改善箇所説明図

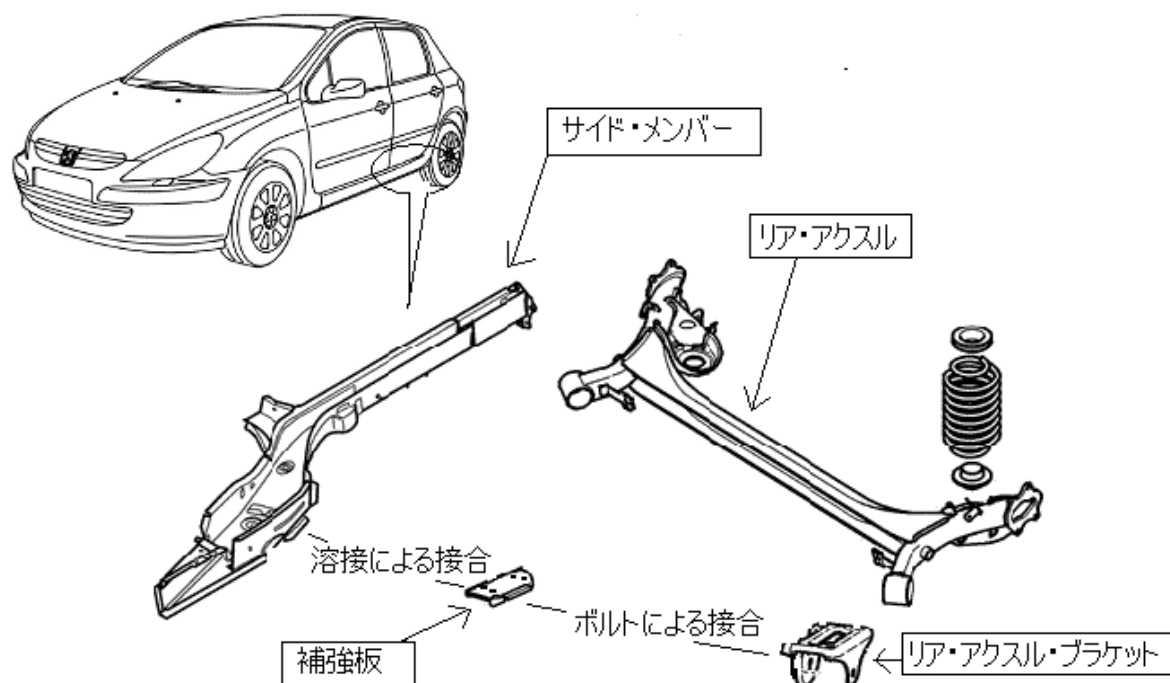
不具合発生箇所

車体のサイドメンバーにリアアクスルを取り付けるための補強板と当該メンバーの溶接が不適切なため、がたが発生するものがある。そのため、そのまま使用を続けると、当該メンバーとリアアクスルブラケットの取付けボルトが緩み、最悪の場合、ボルトが外れて当該ブラケットが車体から分離し、走行安定性が損なわれるおそれがある。

全車両、当該補強板の取付け状態を点検し、取付けが不適切な場合は修正作業を実施する。

点検、修正作業を完了した時点で、リア・アクスル・ブラケット下面に黄色のペイントでマークを表示する。
